改善箇所説明図

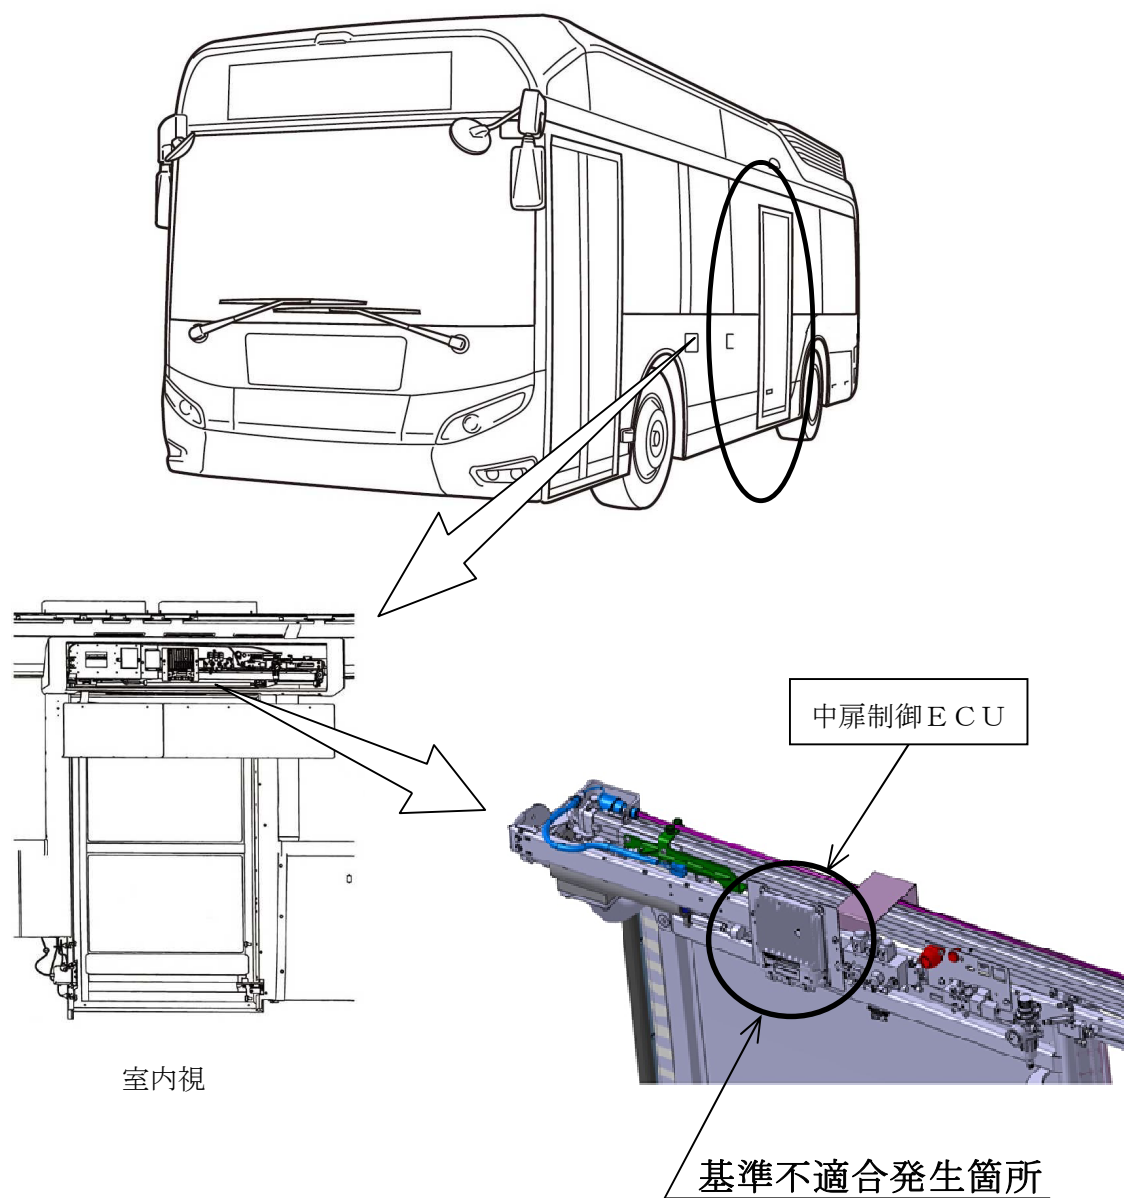
ワンマンバスの中扉開閉機構において、開閉制御プログラムが不適切なため、走行振動等により扉位置検出スイッチの端子に生成された摩耗粉の酸化によって接触抵抗が増加し、扉の開閉状態を正しく検出できなくなることがある。そのため、停車直後等の特定条件下で、意図せず扉が開くおそれがある。

全車両、中扉制御 ECU の開閉制御プログラムを対策仕様に修正する。

識別：改善済車両にはシリアルナンバープレート右上部に白色ペイントを塗布する。
